DODATEK Č. 3 KE SMLOUVĚ O DÍLO č. DS202401949

na provedení stavebních prací
„Nová Pastýřská, 2. a 3. etapa“

NÁVRH ZMĚNY				číslo: 015/2025	
Zhotovitel:		Metrostav DIZ s.r.o.			
Komu:		Statutární město Liberec		Datum: 01.09.2025	
Název akce: Nová Pastýřská, 2. a 3. etapa					
Způsob odeslání/ předání/datum:	poštou	E-mailem- X	Faxem:	osobně X	
Odkazy		na specifikaci:			
		na výkresy:			
na rozpočtové podklady:		ano			
na jinou část smlouvy:					
Popis a zdůvodnění změny:					
Při výkopových pracích bylo zjištěno rozdílné geologické složení horniny oproti předpokladu v projektové dokumentaci. Dle předpokladu v projektové dokumentaci se výskyt hornin těžitelnosti třídy I. bohužel neprokázal. Po odkrytí stávajících vrstev se projeví horniny třídy III, těžce rozpojitelné. Na základě této změny byl přivolován geolog, který zaznamenal stávající stav a navrhnul opatření nutné k provedení stavebních úprav tak, aby bylo možné dílo realizovat v potřebné kvalitě a s ohledem na bezpečnost provádění. V úrovni zemní plně chodníku a pozemní komunikace a v místě výkopu rýhy v úseku km 0,075-0,095 byly zastíženy horniny (výchoz / sesutý blok z přilehlé skalní stěny), které byly při horním povrchu t

SO 311, skalní výchoz / blok v rýze
(foto 13.5.2025)

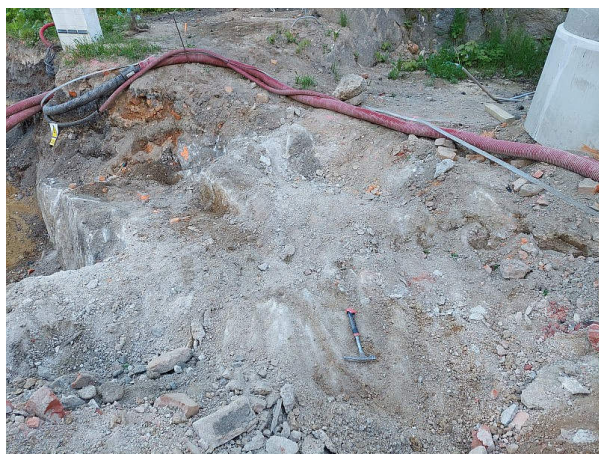
V úrovni zemní pláne chodníku a pozemní komunikace a v místě výkopu rýhy v úseku km 0,080-0,125 byly zastiženy horniny (výchoz / sesutý blok z přilehlé skalní stěny), které byly při horním povrchu tvořeny zvětralou žulou (granitem) třídy R4-R3 v mocnosti cca 50-100 mm (horninu šlo škrábat, resp. úlomky lehce rozbít kladívkem). Pod touto zvětralou vrstvičkou se nacházejí mírně zvětralé, lokálně až zdravé žuly (granitu). Byla zaznamenána vzdálenost svislých diskontinuit 3,0 m, vodorovné diskontinuity s ohledem na hloubku prováděné rýhy nebylo u výchozů možné stanovit, přičemž byla ověřena mocnost min. 1,10 m. Při zohlednění rozpukání přilehlé skalní stěny lze odhadovat vzdálenost 0,50 – 2,0 m. Ve smyslu normy ČSN EN ISO 14689 je vzdálenost diskontinuit střední až velmi velká. Na základě terénních zkoušek byla v souladu s ČSN 73 6133 stanovena třída horniny R2(-R1), horninu mimo zvětralou povrchovou vrstvu při povrchu šlo pouze těžko otloukat.

Těžba byla prováděna za pomoci těžkého bouracího kladiva. Při dolamování bylo do hornin bylo nutné ručně navrtat otvory v pravidelném rastru cca 0,20-0,30 m (viz fotodokumentace) a do těchto otvorů následně vložit hydraulický klín, pomocí kterého bylo možné horninu rozlámat a následně rypadlem odtěžit. Při těžbě v rýze je rovněž nutné zohlednit komplikace při rozpojování v relativně malé šířce rýhy. Z hlediska rozpojitelnosti lze konstatovat, že v uvedeném úseku bude možné horninu velmi obtížně rozpojovat a musí být použita speciální technika rozpojování.

Na základě výše uvedených skutečností lze těžené horniny v úseku km 0,080-0,125 během provádění prací v rámci SO 101, SO 110 (odkop pro konstrukci vozovky) a v rýze SO 311 zařadit dle ČSN 73 6133, resp. dle ČSN 73 3055 následujícím způsobem:

třída těžitelnosti a rozpojitelnosti III (dle ČSN 73 3055 třída 6 a 7)

ulice Pastýřská, deponie vytěžené zeminy SO 313, celkový pohled

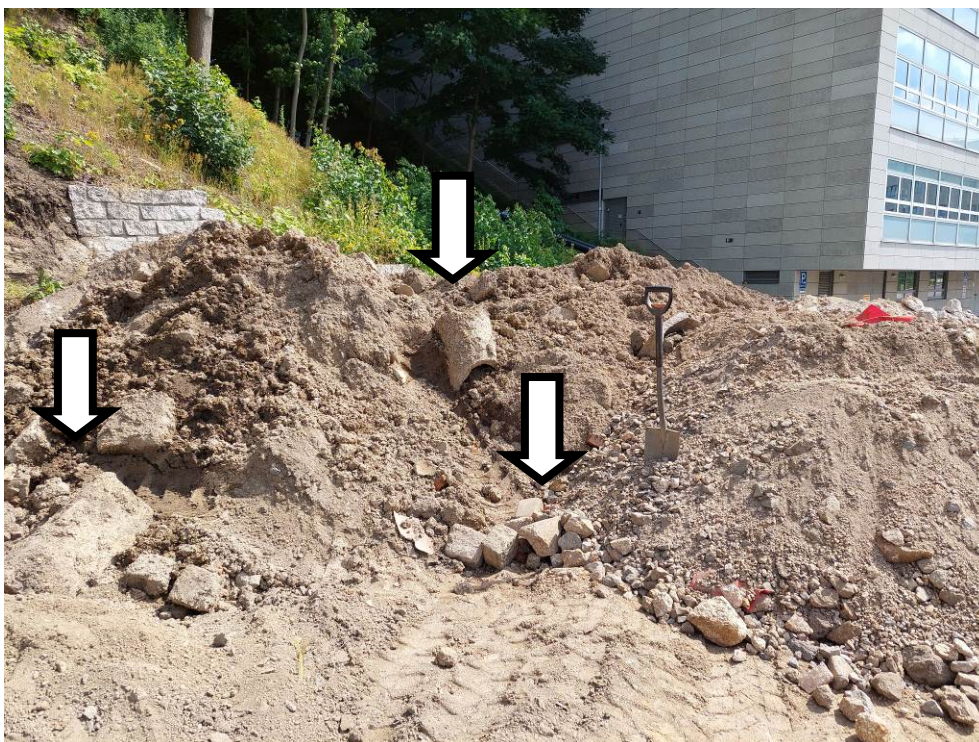
Posouzení zemin bylo provedeno podle výsledků laboratorních zkoušek a vizuálního zhodnocení zemin uložených na deponii stavby. Zeminy jsou dle ČSN 73 6133, resp. TP 146 považovány za podmíněčně vhodné pro násyp, resp. zpětný zásyp. Je možné je použít za předpokladu, že bude možné dosáhnout předepsané míry zhutnění, tzn. v případě, že se bude jejich vlhkost pohybovat v doporučeném intervalu $<-3 \%; +2 \%$ od $w_{opt, PS}$ (viz např. tabulka 10a v normě ČSN 73 6133). Protože je **aktuální vlhkost zemin vyšší o 4,9 %** lze předpokládat, že **nebude možné dosáhnout předepsané míry zhutnění** a z tohoto důvodu **je nutné zeminy považovat za nevhodné pro přímé použití do zpětných zásypů**. Vedle této skutečnosti je rovněž nutné upozornit, že **zeminy obsahují fragmenty stavebních hmot** (kusy zdiva, cihly, zbytky kameninových trub) **a úlomky hornin o velikosti $>200 \text{ mm}$** (balvanitá složka), které rovněž **nesplňují požadavky TP 146 na max. přípustnou velikost**

zrn pro zpětné zásypy. Při zohlednění všech informací o vytěžených zeminách je proto nutné konstatovat, že **nejsou vhodné pro přímé použití do zpětných zásypů**.

Vzhledem ke skutečnosti, že se jedná o zpětné zásypy pod pozemní komunikací v intravilánu doporučujeme pro zásyp použít materiály typu štěrkodrt' frakce 0/63 mm, popř. betonový nebo směsný recyklát obdobné frakce. Uvedené materiály zajistí dosažení předepsané míry zhutnění a současně jsou to materiály, u kterých lze předpokládat dotvarování zásypu pouze v řádech milimetrů. Ve smyslu normy ČSN 73 6244, příloha E, je orientačně uvažováno se sedáním uvedených typů materiálů (G3 G-F) pro výšku zásypu / násypu 3-6 m v hodnotách 1-3 mm.

KŘIVKA ZRNITOSTI

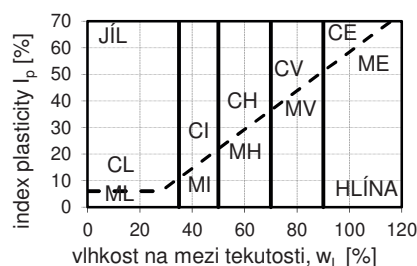
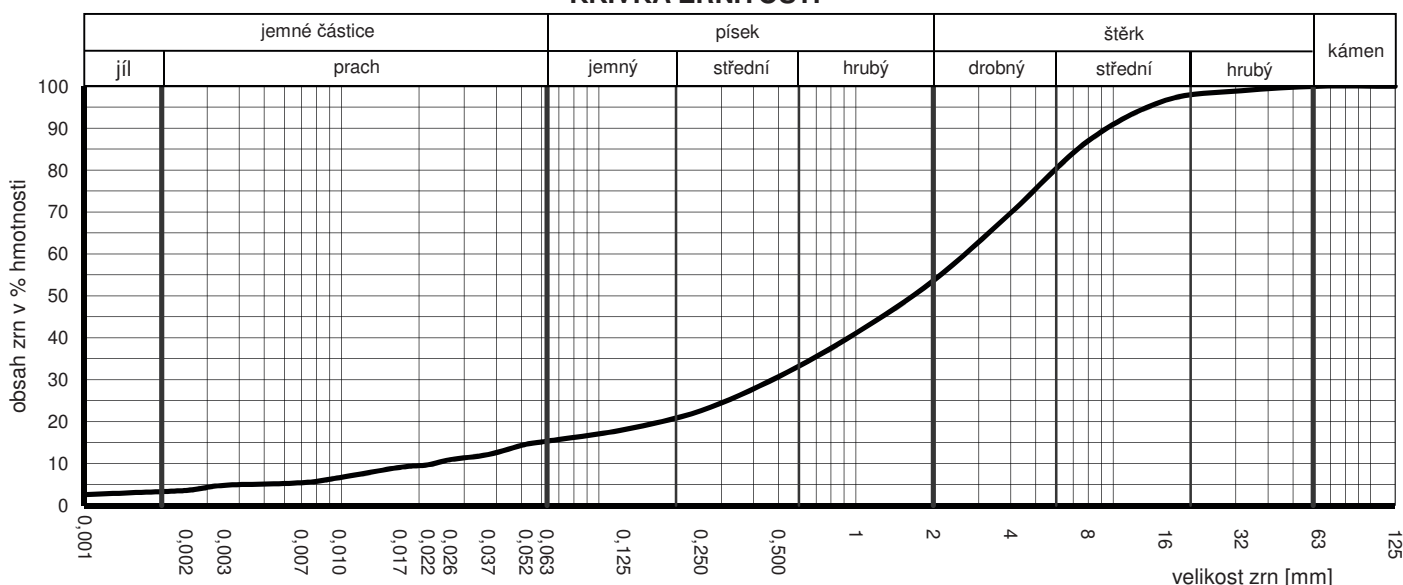
Na základě výsledků zkoušek dle ČSN EN ISO 17892-1, 4 a 12 byly zeminy klasifikovány dle přílohy A normy ČSN 73 6133 jako štěrk hlinitý G4 GM. Zemina je podle Scheibleho kritéria mírně namrzavá až namrzavá. Aktuální vlhkost zeminy byla stanovena $w_n = 16,7 \%$. Optimální vlhkost zeminy byla dle ČSN EN 13286-2, příloha NB stanovena $w_{opt, PS} = 11,8 \%$ (při zohlednění vyššího podílu štěrkových zrn). Podrobné výsledky zkoušek jsou uvedeny v Protokolu o zkoušce č. 25 077 / 34 a 35.

KLASIFIKACE ⁶⁾		
ČSN EN ISO 14688-2	sacIGr	štěrk písčité jílovité
ČSN 73 6133, Příloha A	G4 GM	štěrk hlinitý
ČSN P 73 1005	G4 GM	štěrk hlinitý

VYHODNOCENÍ

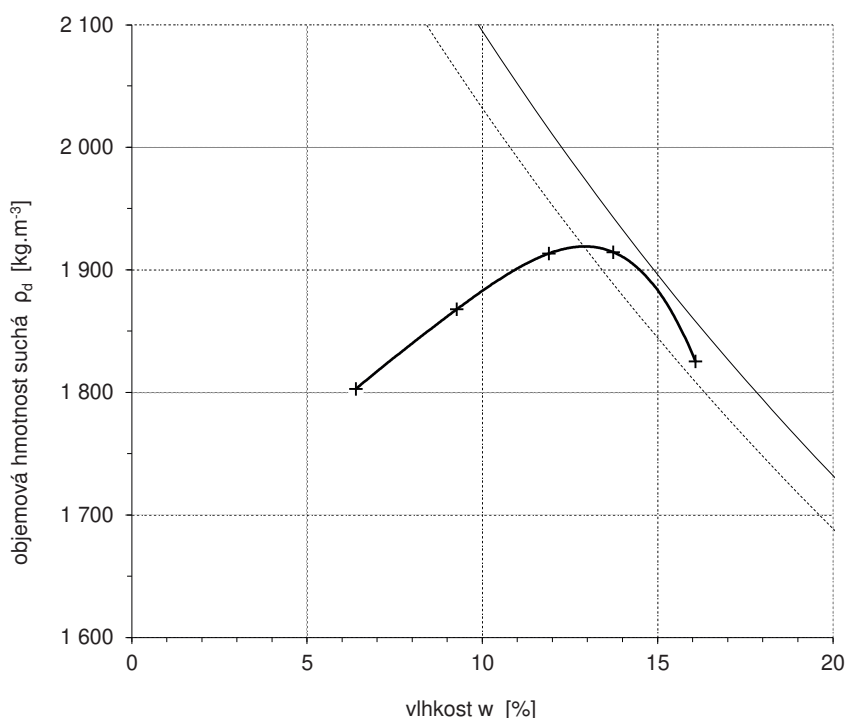
Korekce hodnot vzhledem k vyššímu podílu štěrkových zrn nad 16 mm, resp. 32 mm dle ČSN EN 13286-2, Příloha C:
